ZAC ATALANTE

Mémoire en réponse du maître d'ouvrage
à l'avis de l'autorité environnementale (AE)

Juillet 2017

Localisation des mares 1 et 2 (source IGN : géoportail)

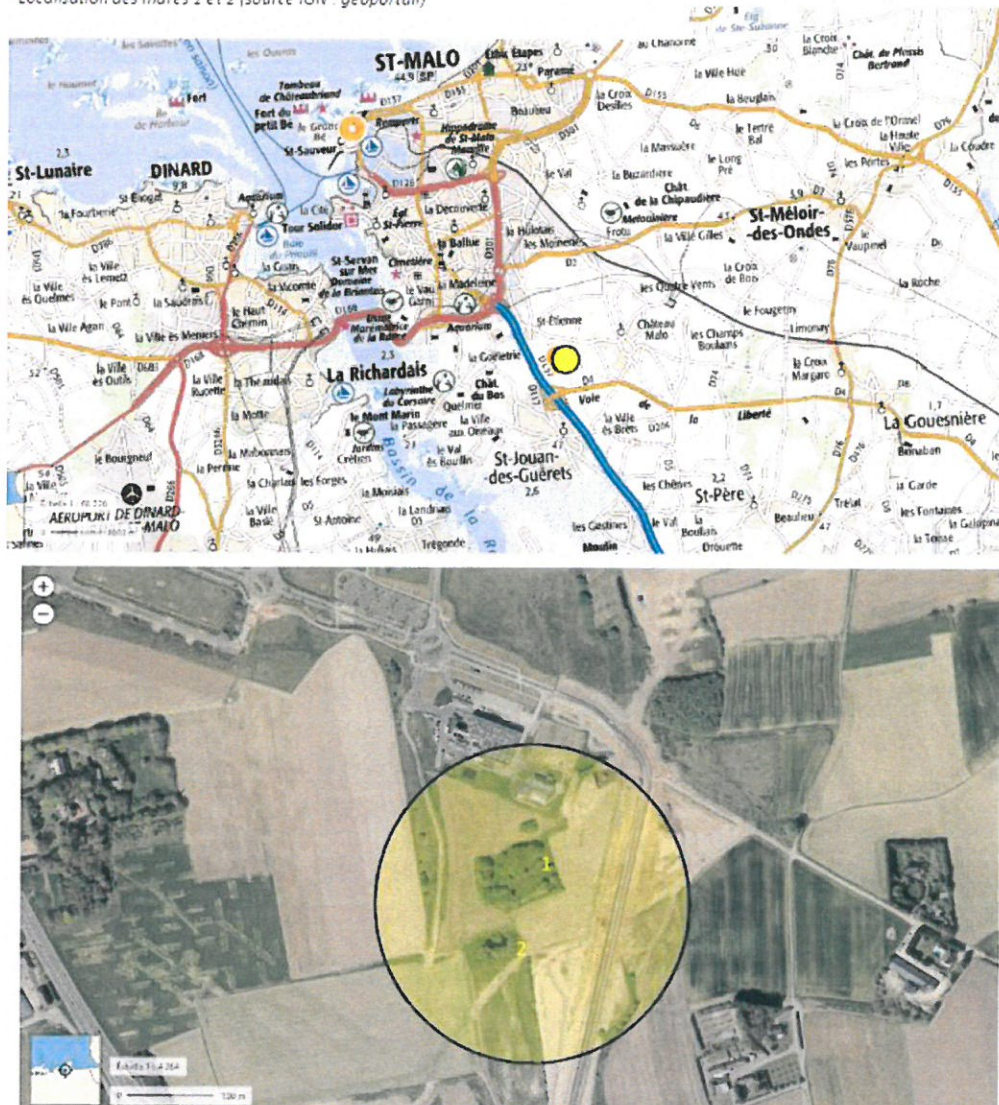
« L'AE recommande d'insérer les résultats de cette expertise, d'ores et déjà dans le dossier de création modificative, pour sa présentation publique ».

Sur les deux mares, l'intérêt écologique, notamment batrachologique, est très limité. En effet, leur situation isolée au milieu de grandes parcelles sans présence de boisements refuges alentours ou d'une trame bocagère, ainsi que les caractéristiques physiques et biologiques (bords très abrupts, pas de végétation aquatique), ne les place pas comme des milieux aquatiques particulièrement favorables à la venue des amphibiens. **Aucune espèce de ce groupe n'a été observée sur ces mares le jour de l'expertise écologique.**

Cette expertise vient confirmer les différents inventaires réalisés lors de l'établissement de la première étude d'impact et des différents dossiers « loi sur l'eau ». En effet, il s'agit de milieux ne présentant pas un intérêt environnemental marqué qui pourrait être favorable à l'implantation de batraciens.

A) Vue lointaine du projet

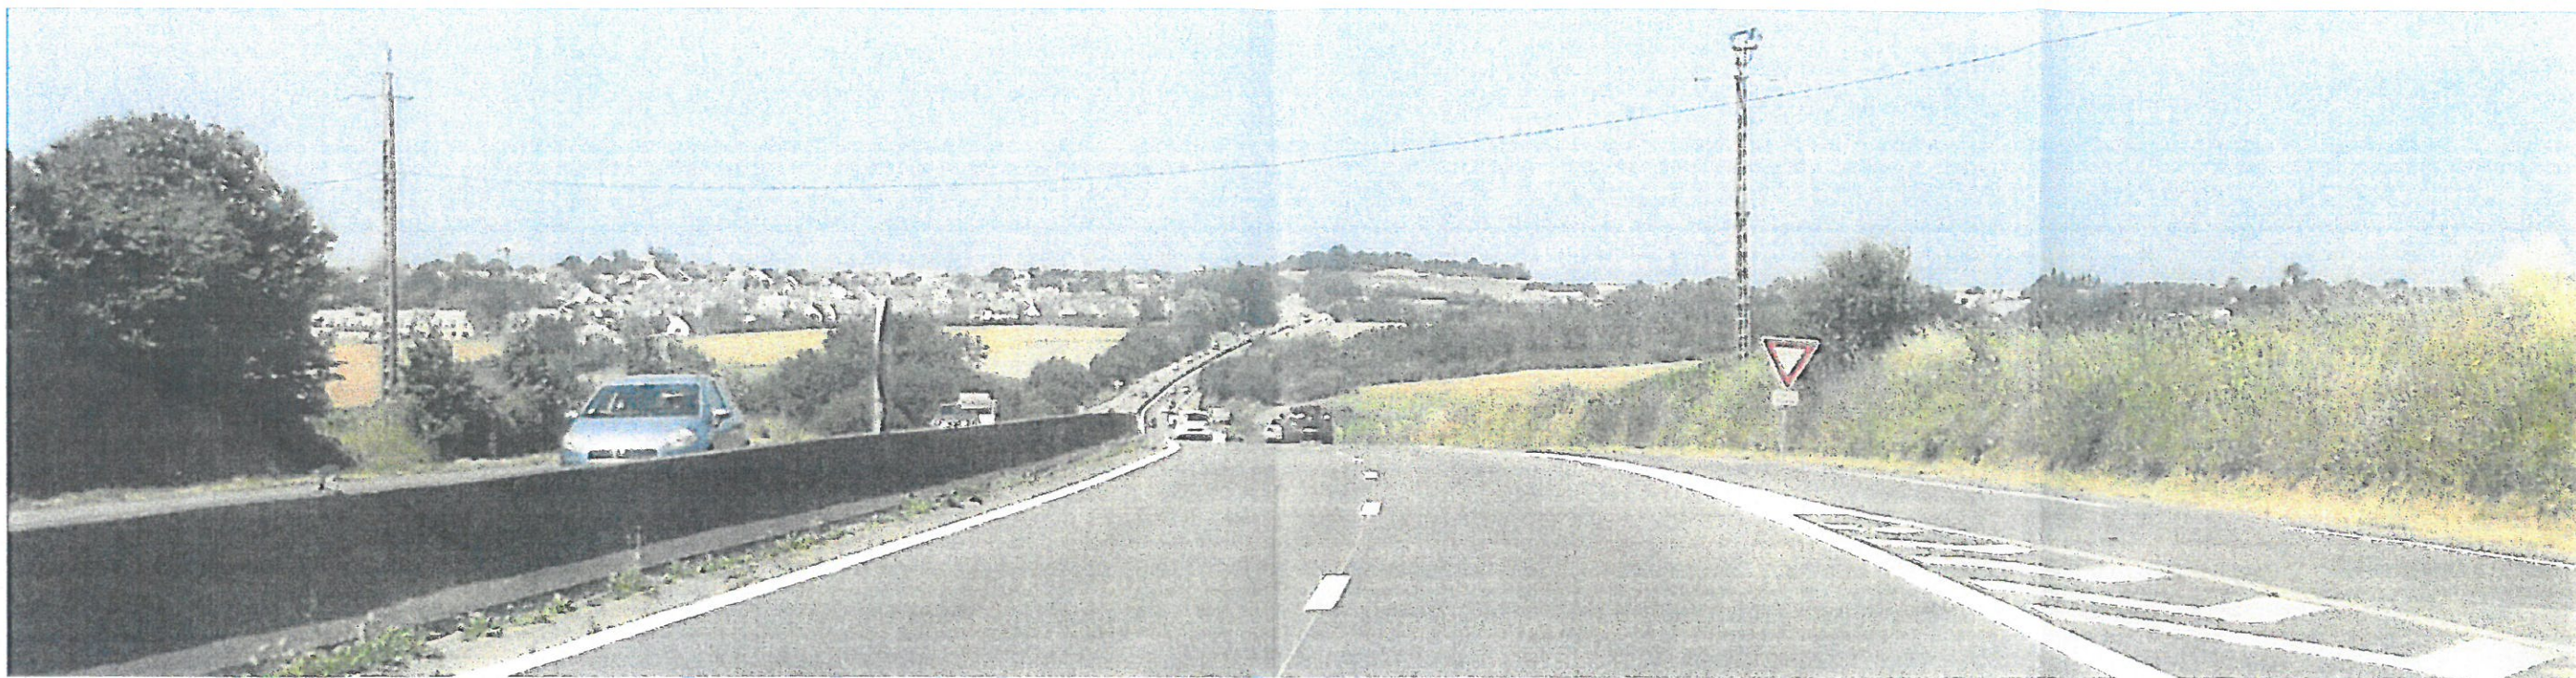
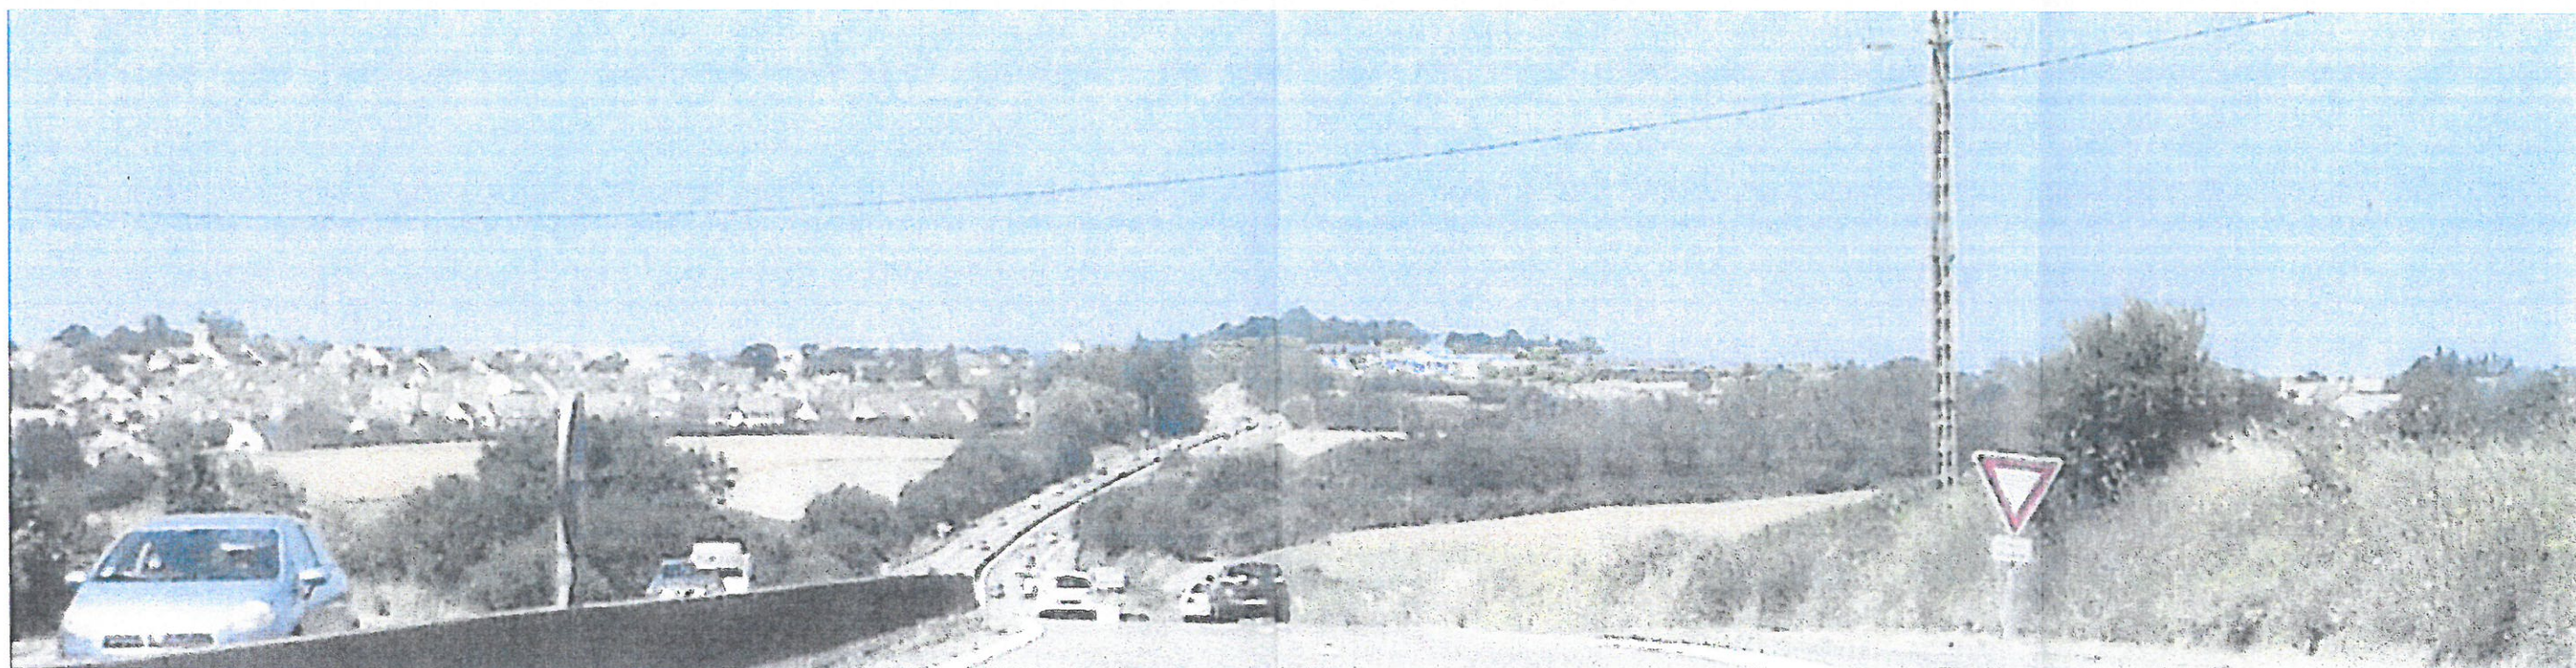
Sans attendre le dossier de réalisation, à ce stade de création modificative, l'AE recommande de proposer une étude paysagère prospective du projet, au-travers de différents points de vue, notamment des riverains (covisibilités), depuis le lointain et depuis les espaces naturels au sein du site. Elle recommande également de proposer les grandes lignes du contenu du cahier de recommandations architecturales, urbaines, paysagères et environnementales s'imposant aux futurs occupants.

- un rappel des dispositifs d'insertion paysagère de la ZAC,
- un rappel des mesures d'adaptation du projet d'espaces verts
- une présentation des grandes lignes du cahier des prescriptions architecturales, urbaines, paysagères et environnementales s'imposant aux futurs occupants,
- plusieurs simulations, à partir de trois points de vue, présentant les vues avant et après urbanisation. Saint Malo Agglomération tient à rappeler que cette simulation n'était pas possible au moment du dépôt de l'étude d'impact, le lauréat du concours d'architecture pour l'équipement aqualudique, pièce majeure de l'étude paysagère prospective, n'ayant pas été désigné à ce moment.

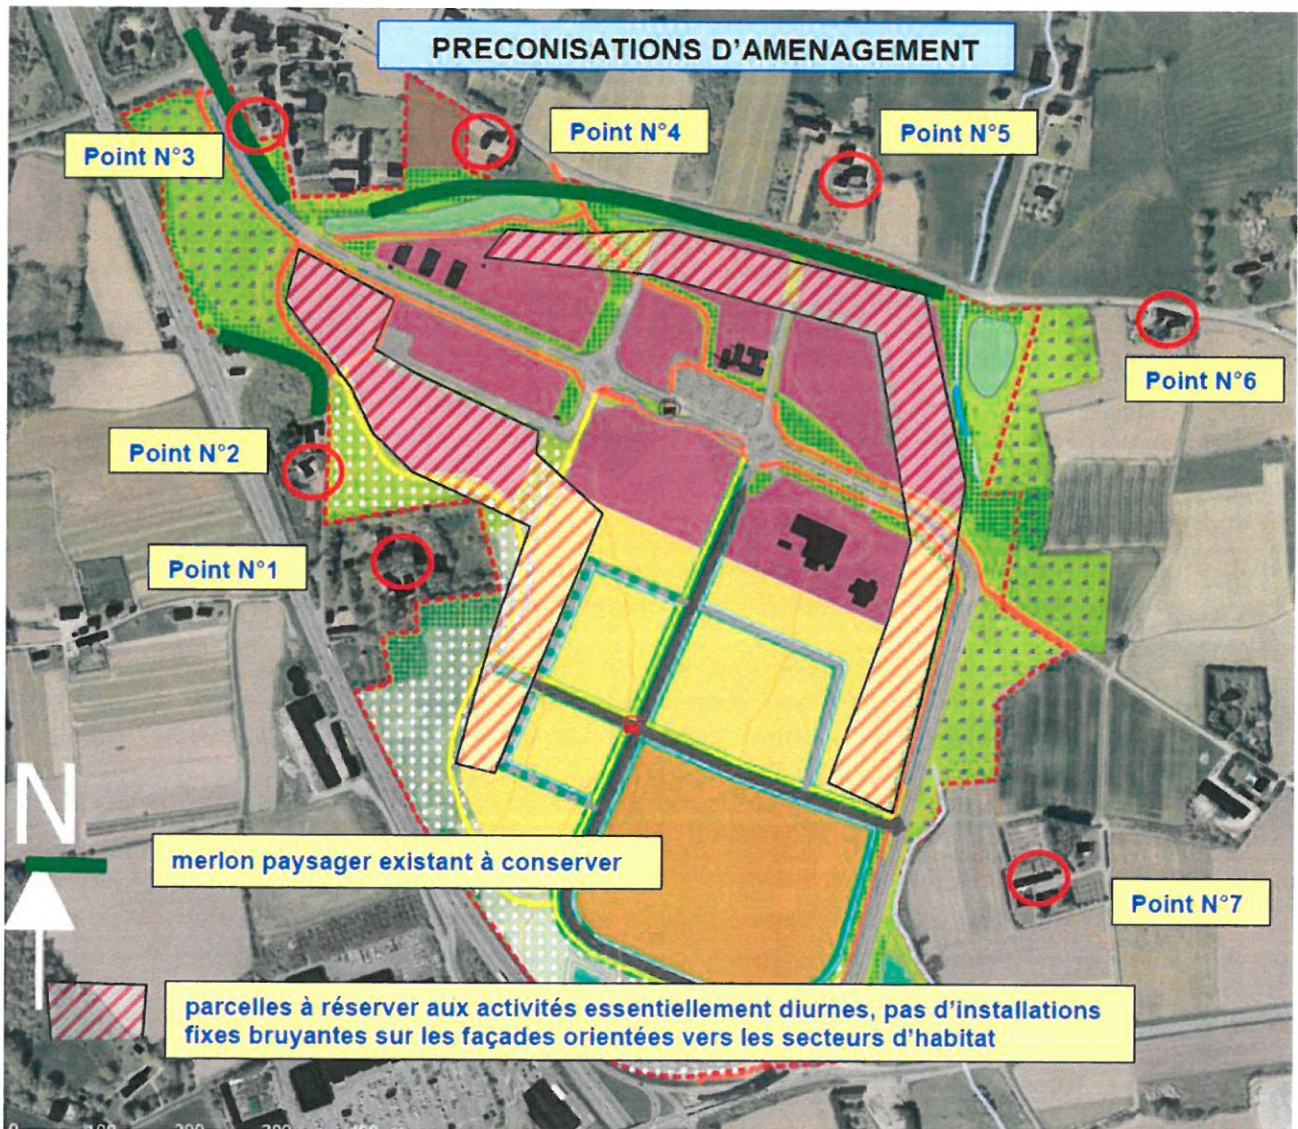
Il conviendra donc à l'Aménageur de retenir des dispositions d'aménagement et d'organisation de la ZA en amont, pour pallier au risque potentiel de nuisances sonores:

- Réserver les parcelles les plus proches des secteurs d'habitats riverains à des activités essentiellement diurnes (voir plan page suivant)
- conserver, tel qu'indiqué sur les plans d'aménagement, les trames vertes existantes ou à créer, les espaces boisés et les zones de compensation des zones humides qui permettent de créer ou de maintenir un espace tampon vert entre les activités et les secteurs habités
- conserver les merlons paysagers existants qui ceinturent actuellement la limite Nord de la ZA.
- Sur les parcelles les plus proches des secteurs d'habitat, éviter d'implanter sur les façades orientées vers les habitations riveraines des d'Installations fixes bruyantes susceptibles de fonctionner la nuit (extracteurs, compresseurs, pompes à chaleur, groupe clim): les implanter sur les façades opposées aux habitations.
